電源開発株式会社
大間原子力発電所

意見聴取会指摘事項について
(地盤関係：その1)

平成16年12月
原子力発電安全審査課

図-1.1 クリープ試験位置図

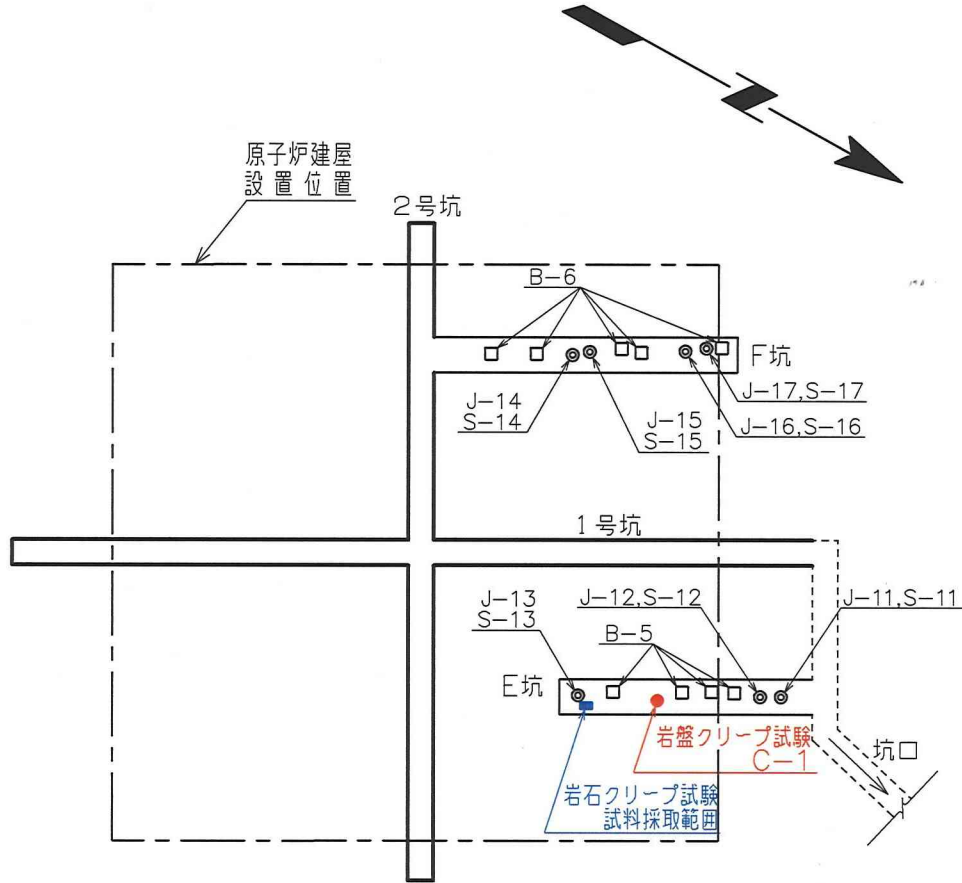
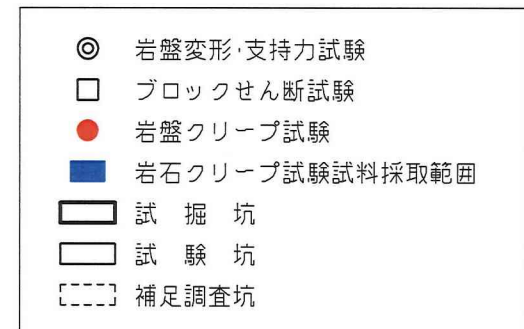
1) 淡灰色火山礫凝灰岩のクリープ係数 α について，岩石クリープ試験結果が岩盤クリープ試験結果に比べて大きい理由を説明すること。（岩盤クリープ試験位置の岩盤状況と岩石クリープ試験の試料採取位置及び供試体の状況を比較し，説明すること。）

原子炉建屋の沈下に対する安全性を検討する目的から、原子炉建屋基礎底面地盤である淡灰色火山礫凝灰岩を対象に、試験坑E坑の図-1.1に示す位置において、8日間の岩盤クリープ試験を実施している。試験は、直径60cmの載荷板に原子炉建屋の常時荷重 0.61 N/mm^2 を上回る荷重 0.7 N/mm^2 を一定載荷させて実施し、載荷板上に設置した精度 $1/1000\text{ mm}$ の4個の変位計の計測平均値から変位量を求めている。表-1.1に示すように、試験結果を5要素のレオロジーモデル（5要素モデル）で近似し、クリープ係数を求めると $\alpha = 0.08$ となる。試験結果と近似曲線の比較を図-1.2に示す。図によれば、最終のクリープ沈下速度は $1 \times 10^{-3}\text{ mm/日}$ 以下となり、5要素モデルで試験結果を良く近似できているとしている。

また、試験坑E坑より図-1.1に示す位置で採取した試料を用いて淡灰色火山礫凝灰岩を対象に60日間の三軸クリープ試験（岩石クリープ試験）を実施している。試験は、圧密排水条件（CD条件）及び 0.7 N/mm^2 の軸差応力を載荷する方法で行っている。

図-1.1に示すように岩石クリープ試験の試料は、岩盤クリープ試験の近傍で採取しており、図-1.4に示す岩石クリープ試験の供試体側面を観察すると明瞭な割れ目、筋状組織及び硬質で大きな礫を含まず、岩盤試験面と同質であるとしている。表-1.2に示すように、試験結果
